仕様変更のご案内

SmartAXIS シリーズ FT1A 形コントローラ Touch

SmartAXIS シリーズ FT1A 形コントローラ Touch の LCD 制御 IC の変更にもなうソフトウェアの互換性についてご案内いたします。

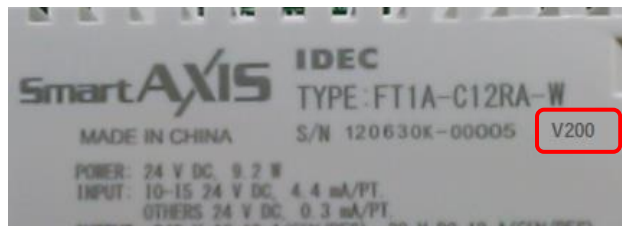
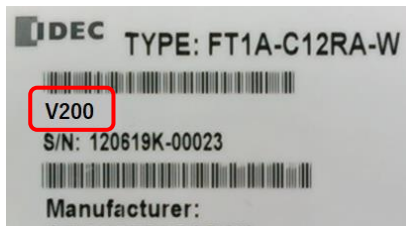
なお、WindO/I-NV3 のバージョンは、WindO/I-NV3 ソフトウェア右上の  アイコンをクリック後、表示されるメニューから、「WindO/I-NV3 について」をクリックすると確認できます。

◆WindO/I-NV3 を使用した場合

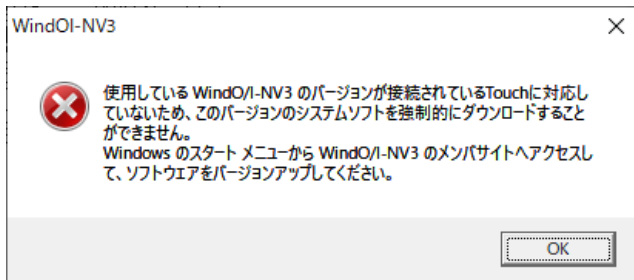
補足：変更後のLCDに対応していないシステムソフトウェアをダウンロードしようとした場合
 変更後の製品に対応していないシステムソフトウェア（Ver.4.16以前）をダウンロードしようとした際には以下のようなメッセージが表示されます。

上記のメッセージが表示された場合は、弊社ホームページより【システム統合ソフトウェア Automation Organizer アップデート版】をインストールしてソフトウェアをアップグレードし、最新の WindO/I-NV3 や Downloader でダウンロードしてください。
